東北電力株式会社
女川原子力発電所原子炉設置変更許可申請
(3号原子炉施設の変更) の概要

平成20年11月
東北電力株式会社

2. 変更の概要

第 1 図 燃料集合体構造図

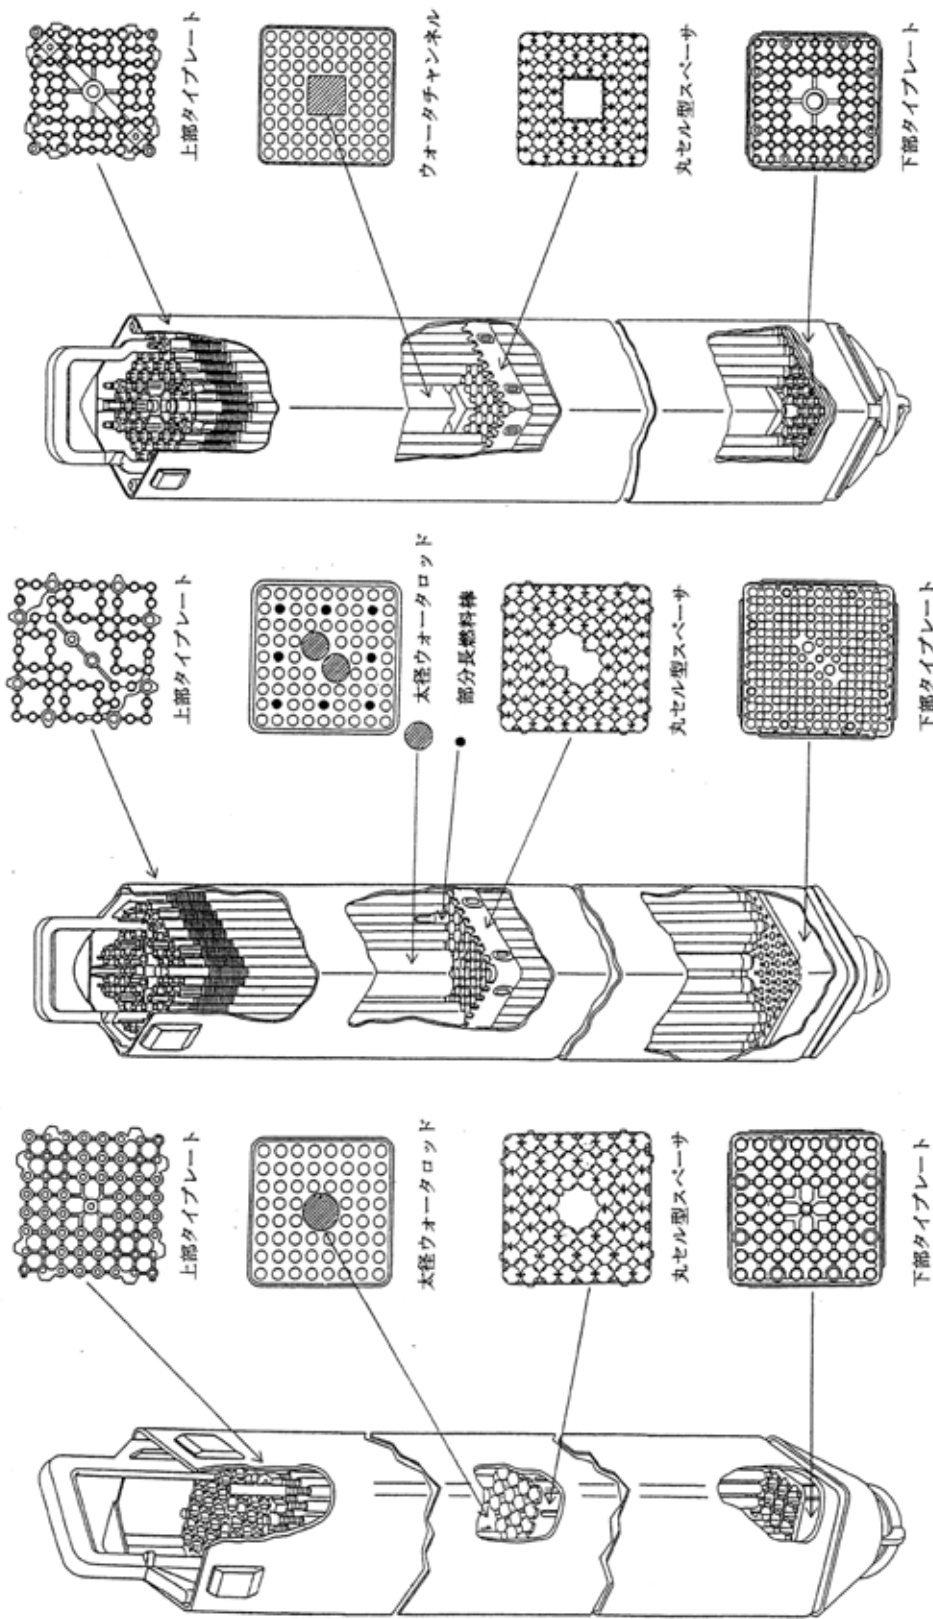
3号炉において，燃料集合体560体のうち，ウラン・プルトニウム混合酸化物（以下，「MOX」という。）燃料集合体を最大228体装荷する^(*)。

なお，MOX燃料集合体は，高燃焼度8×8燃料集合体と同一の構造を持ち，プルトニウム含有率を燃料集合体平均ウラン235濃縮度で約3.0wt%相当以下に調整したものである。

MOX燃料に関して，9×9燃料（A型）及び9×9燃料（B型）と比較した基本仕様を第1表に，構造図を第1図に示す。
